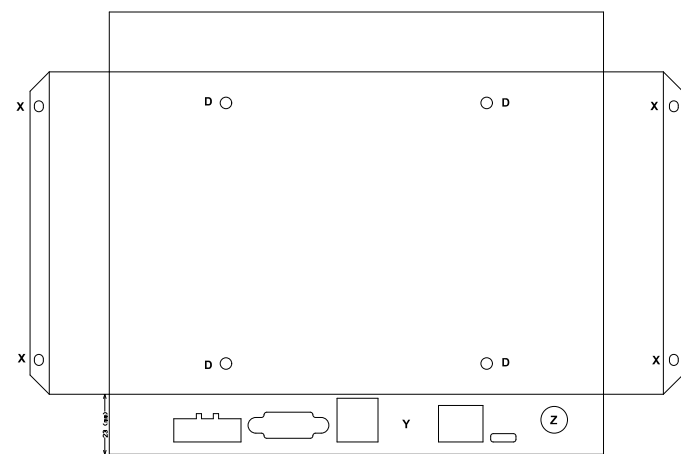
改动1: 标注X的位置圆孔改成长条孔, 中心位置不变
改动2: 标注Y方孔去掉
改动3: 标注Z位置圆孔直径加大
